Kommunalunternehmen Gemeindewerke Ruhpolding AdöR  
**Beschneigungsanlage Chiemgau Arena – Erweiterung mit Speicherteich**  
**Genehmigungsplanung 2024 – wasserrechtliche Plangenehmigung**

**Übermittlung Ergänzungsunterlagen bezugnehmend auf das**  
**Schreiben mit Geschäftszahl 4.16-6480.02-240001**

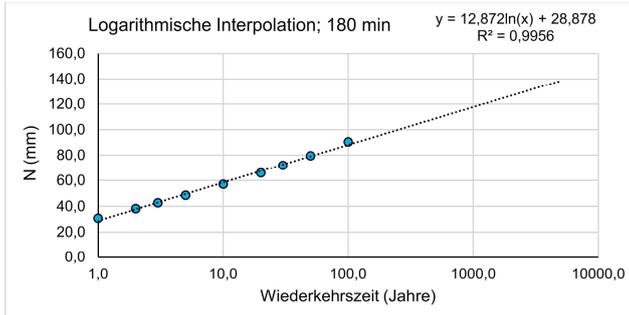
2. *Auf eventuell zur Beschneigung vorgesehenen Streckenabschnitten im östlichen Bereich der Chiemgau Arena, die sich im Trinkwasserschutzgebiet befinden, darf eine Beschneigung nur mit Wasser, ohne Zusätze, erfolgen. Dieser Sachverhalt ist in den Antragsunterlagen zu ergänzen.*

Die technische Beschneigung in der gesamten Chiemgau Arena erfolgt zu jedem Zeitpunkt ohne Beigabe von Zusätzen.
